東海L3廃棄物埋設事業許可申請に係る 補正方針について

2021年 9月 30日

日本原子力発電株式会社

1. 埋設施設の設計変更案

図2-1 廃棄物埋設施設の構成

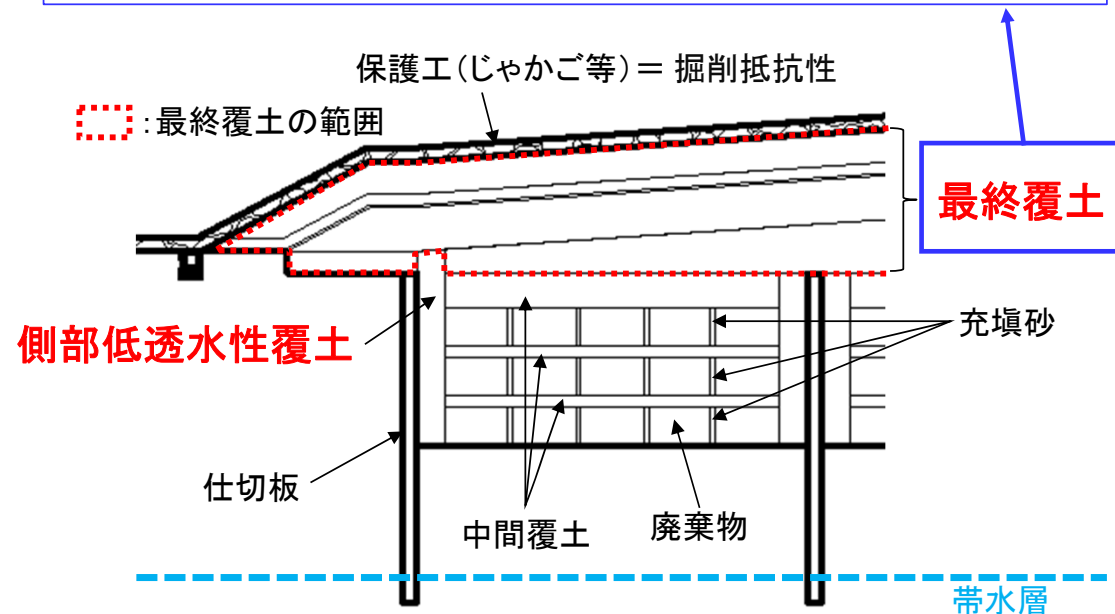
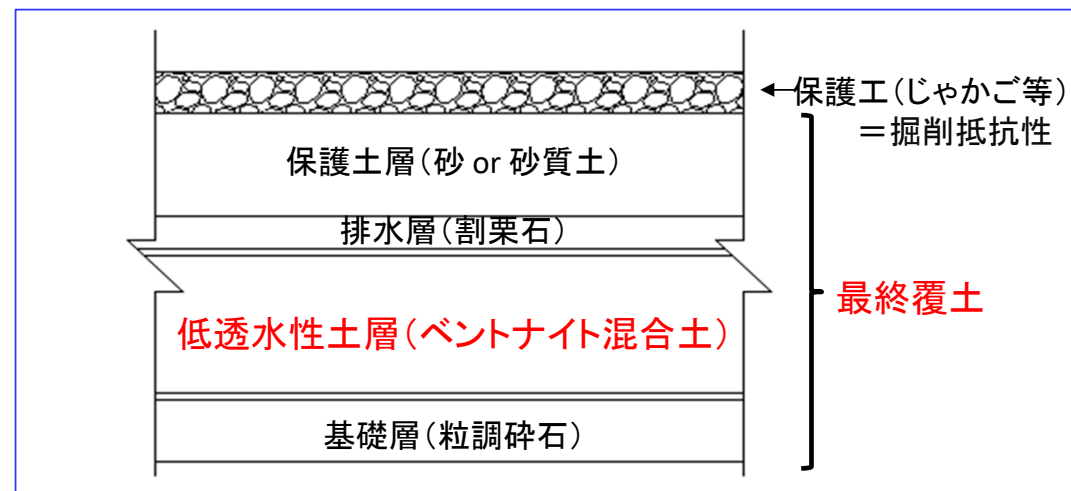
漏出低減機能

- 最終覆土及び側部低透水性覆土によって、廃棄物への雨水等の浸透を低減し、放射性物質が環境に移行することを抑制する。
- 土砂による収着によって、浸透水に移行した放射性物質の地下水への移行を遅らせる。

遮蔽機能

- 中間覆土によって、直接ガンマ線及びスカイシャインガンマ線による放射線被ばくから公衆及び放射線業務従事者を防護する。(埋設地設計変更前と考え方に変更なし)

図2-2b 津波防護対策イメージ図

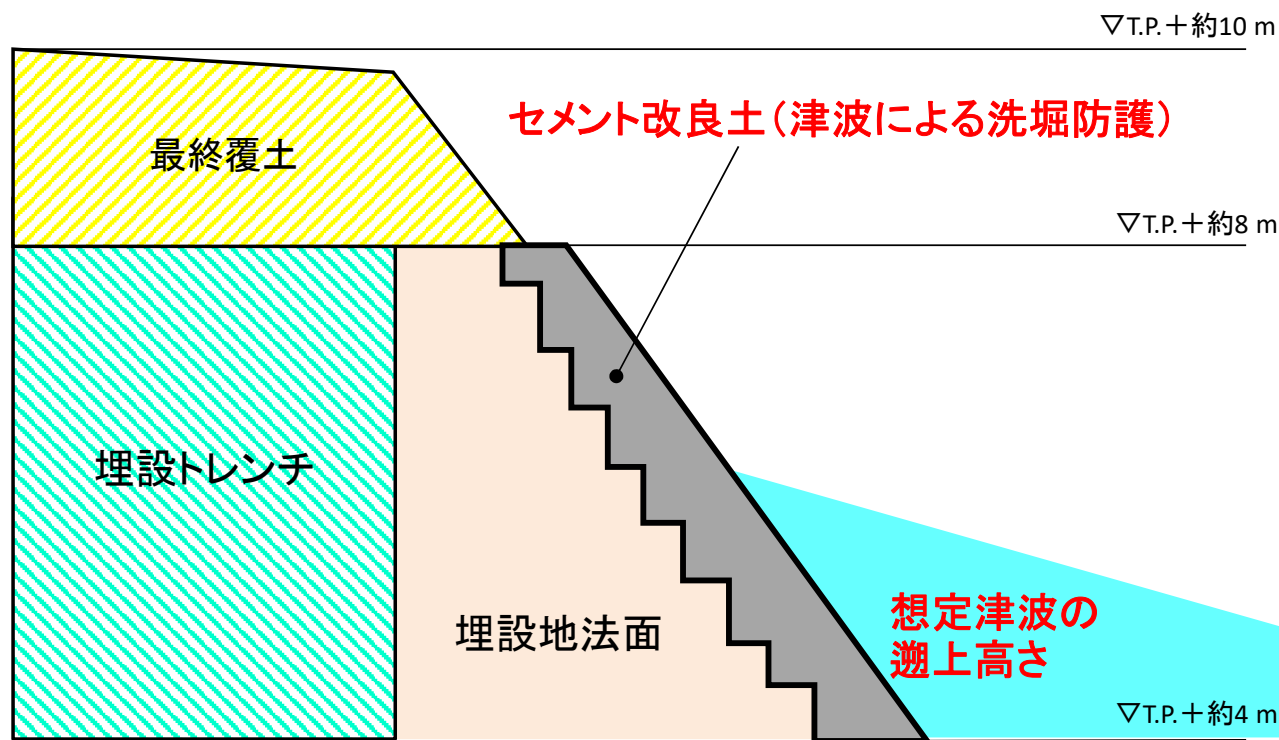
- ◆ 廃棄物埋設地への影響を確認するため、選定した津波によるシミュレーションを実施し、遡上波による安全機能への影響を確認。
- ◆ 遡上波の到達により廃棄物埋設地の機能が損なわれることがなく、廃棄物埋設地全体として安全性が確保されるよう津波防護対策について設計に反映。
